Betr: Stellungnahme
Frühzeitige Öffentlichkeitsbeteiligung zur Aufstellung des 5. Deckblattes zum
Bebauungsplan Nr. 402 – Odenwaldallee

Frühzeitige Öffentlichkeitsbeteiligung zur Aufstellung des 5. Deckblattes zum Bebauungsplan Nr. 402 – Odenwaldallee

5. Deckblatt zum Bebauungsplan Nr. 402 – Nahversorgungszentrum Odenwaldallee – mit integriertem Grünordnungsplan hier: frühzeitige Behördenbeteiligung gem. § 4 Abs. 1 BauGB

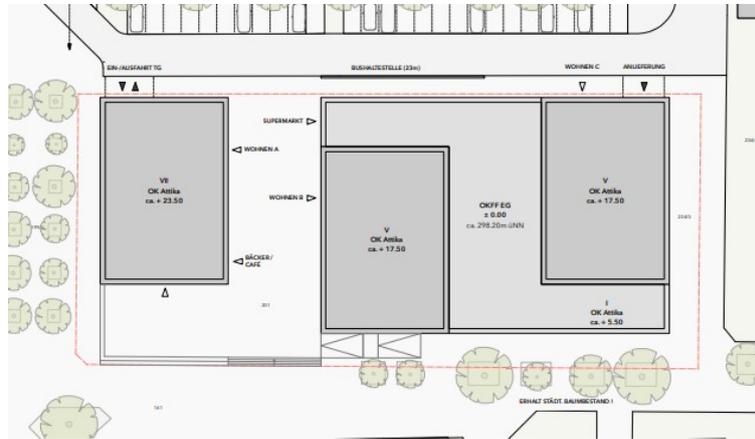
Um die Freiflächen im Plangebiet zu schaffen und die Wohnqualität zu stärken, werden die Dachflächen des eingeschossigen Gebäudeteils zum Teil als halböffentlicher Garten für die Bewohner der darüber liegenden Stockwerke ausgebildet. Darüber hinaus sind hier wohnungszugehörige Gartenbereiche geplant.“

- Diese Lösung zeigt doch gerade mehr als deutlich, dass das Grundstück für das geplante Maß der Nachverdichtung zu klein und daher ungeeignet ist!
- Die Wohnqualität dürfte wohl eher unter der Lösung leiden
- Kinderspielflächen? Insbesondere für Kleinkinder, die man vom Fenster aus im Blick haben will. (siehe auch Kommentar zum Umweltbericht bzgl. Spielflächen)
- Der Solitärbau hat keine Dachflächen im ersten Stock.
